FCA Italy S.p.A.
Quality – Product Liability

Opération Technique N° 5973 - CAMPAGNE
Mod. Fiat 500X, Tipo, Doblò Panorama mot. 1.6 Euro 6
- raccord d'alimentation d'huile au turbocompresseur

OPÉRATION TECHNIQUE 5973

**Mod. Fiat 500X / Fiat Tipo / Fiat Doblò Panorama avec moteur 1.6 Multijet Euro 6.
- raccord d'alimentation d'huile au turbocompresseur**

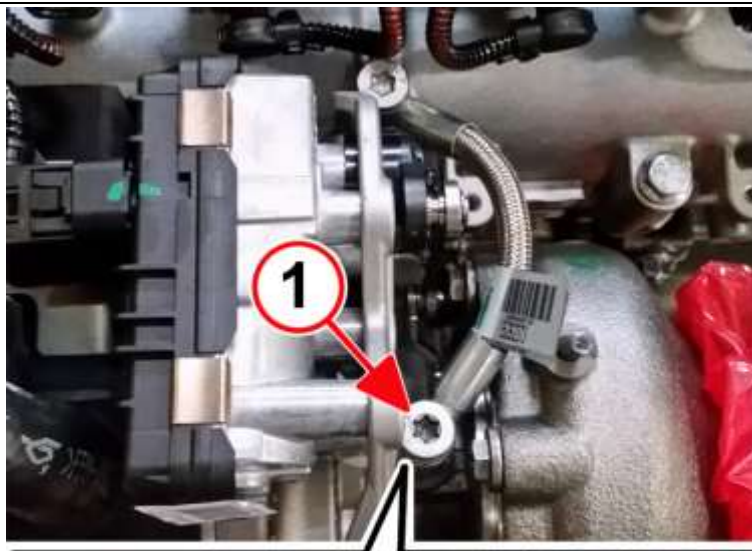
Intervention A - Contrôle conformité

S'assurer que la vis perforée de fixation (1) de passage d'huile au turbocompresseur est conforme :

- l'absence de l'orifice sur le fond du siège de la clé indique la conformité (exemple **OK** sur la figure).
- si le fond du siège de la clé présente un orifice (exemple **KO** sur la figure), la vis perforée N'EST PAS conforme et doit être remplacée selon la procédure décrite ci-après.

REMARQUE La longueur correcte de la vis perforée **DOIT** correspondre à 33 mm (exemple **OK** sur la figure).

Intervention B - Contrôle conformité et remplacement de la fixation

- Dévisser la vis perforée de fixation et de passage d'huile non conforme en se référant à Op. 1084B40 et l'éliminer avec ses rondelles d'étanchéité.

- Remplacer la vis perforée de fixation et de passage d'huile (1) au turbocompresseur par une vis perforée de fixation et de passage d'huile neuve (1) munie de rondelles d'étanchéité neuves.

- Placer les rondelles d'étanchéité sur le raccord du tuyau ou conduit ; visser la vis perforée de fixation et de passage d'huile et serrer au couple de 2,4 daNm.
